Rekonstrukce Vysocké ulice, Žďár nad Sázavou

ZL6-M

SO 101 – Chodníky

Evidenční list změny stavby			
Název a evidenční číslo stavby : Rekonstrukce Vysocké ulice, Žďár nad Sázavou Název stavebního objektu/provozního souboru(SO/PS): SO 101 Chodníky		Číslo SO/PS / číslo změny SO/PS SO 101	Číslo změny stavby ZL6-M
Strany smlouvy o dílo na realizaci výše uvedené stavby uzavřené dne 11. 10. 2024 (dále jen Smlouva): Objednatel: Město Žďár nad Sázavou Zhotovitel: AQUASYS spol. s r.o.			
Obsah: Zápis o projednání ocenění soupisu prací a ceny SO/PS, Rozpis ocenění změn položek - počet stran A4 Soupis prací - počet stran A4 Další doklady nezbytné pro popis, řádné zdůvodnění, dokladování a ocenění změn - počet stran A4			
Iniciátor změny: ☒ zhotovitel ☐ objednatel ☐ projektant ☐			
Zdůvodnění a popis změny: 1) Při provádění chodníku vlevo v km 0,710, byla zjištěna kolize se stávající šachtou. Stávající ŽB šachta byla vybourána a zasypana. Přílohy: - fotodokumentace - zápis z KD č.13 - výřez situace s umístěním šachty - rozpočet změny Vazba a ust. § 222 odst. 6 ZZVZ: Zadavatel, s odkazem na popis a zdůvodnění změny uvedené na tomto změnovém listě, v obecné rovině konstatuje, že nutnost změny

Foto č.1 – umístění stávající šachty v původním chodníku

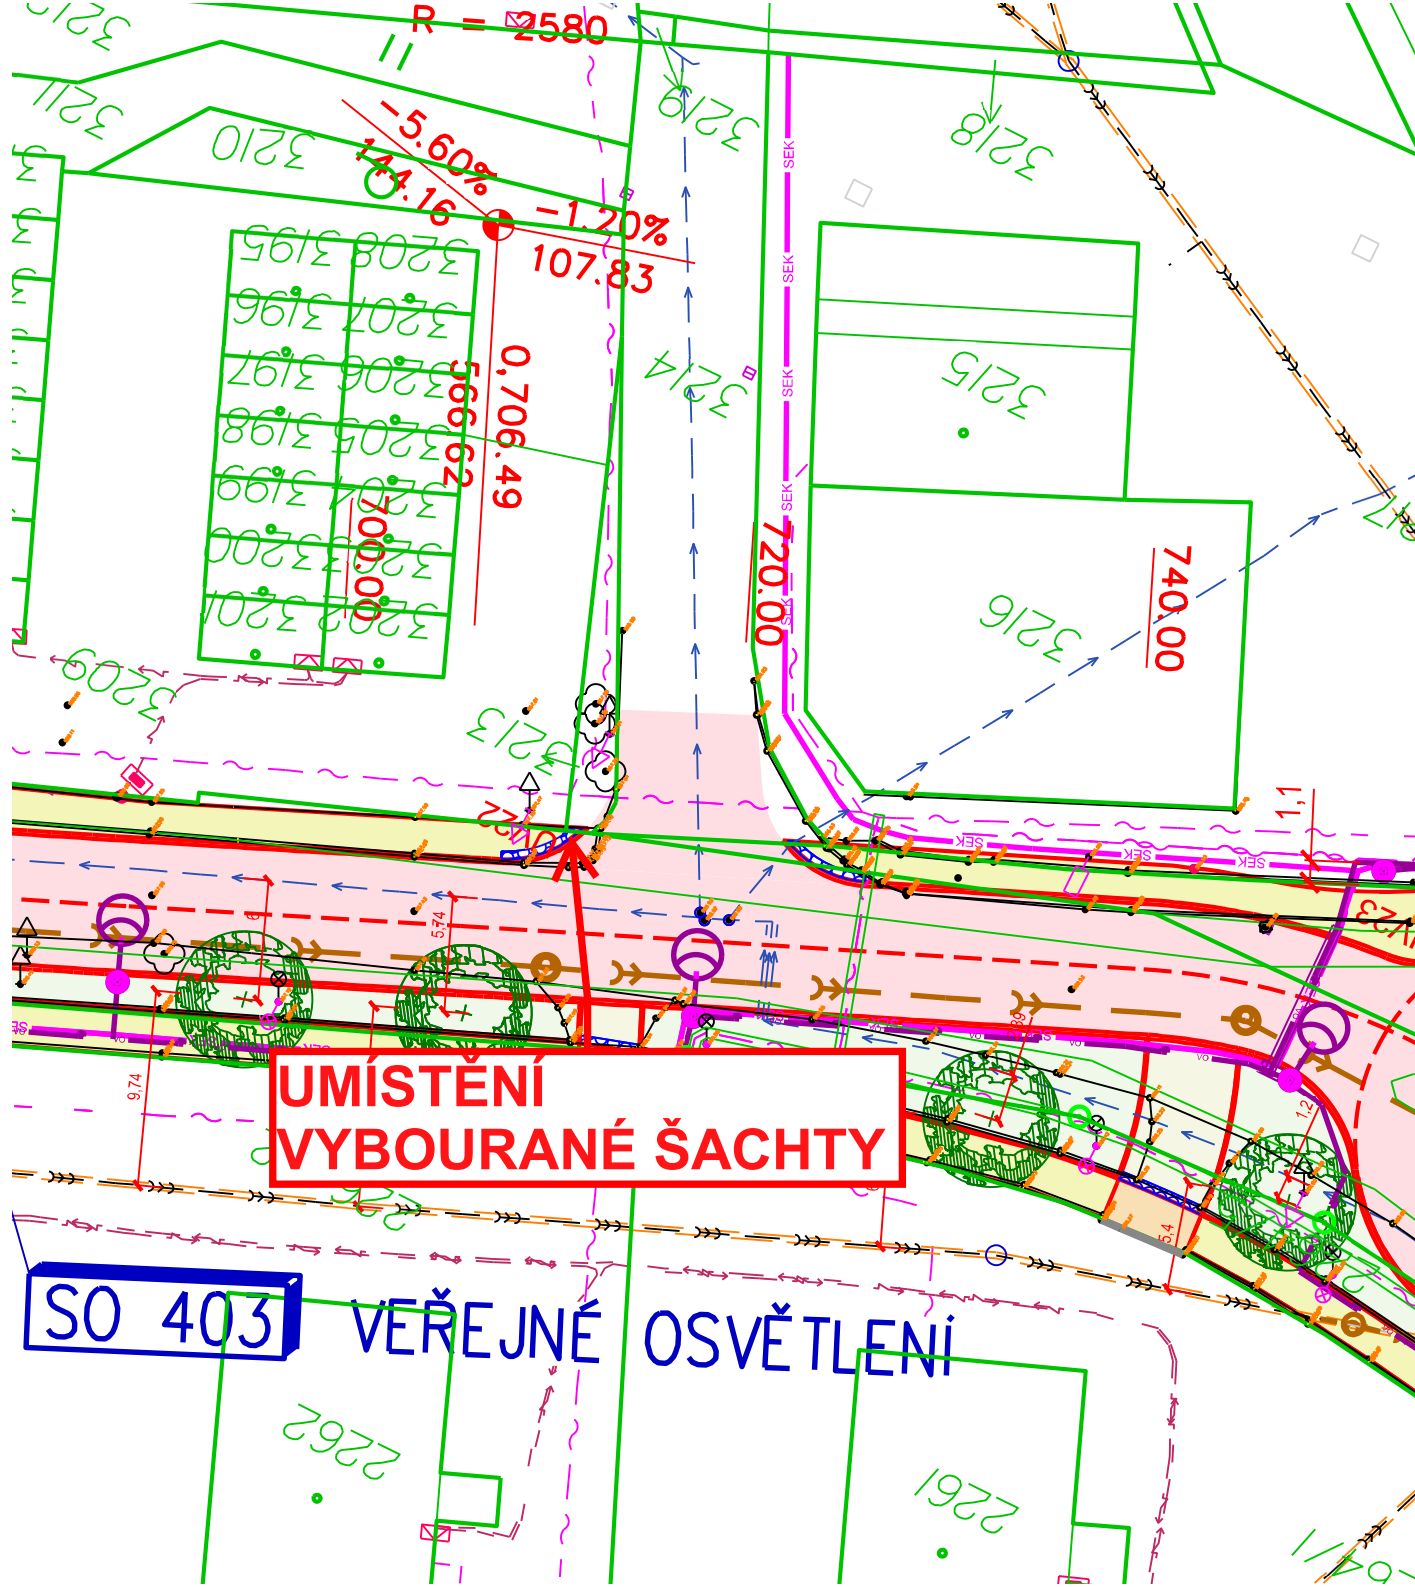
Kód: ZL6-M
Stavba: Vybourání stávající šachty v km 0,71

Změna č. 8	Doplnění drenáží v místě OK. Odsouhlaseno AD, KSÚSV.
Změna č. 9	Zastižení nefunkční KŠ v km 0,710 při zemních pracech. KŠ bylo nutné odstarnit. Bude řešeno formou ZBV
Změna č. 10	SO 101 (KSÚSV) – sanace AZ Sanaci bylo nutné provést z nakupovaného materiálu. Zpětné použití stáv. materiálu pro nevhodnost. Bude doloženo protokolem AZL a bude řešeno. Dále
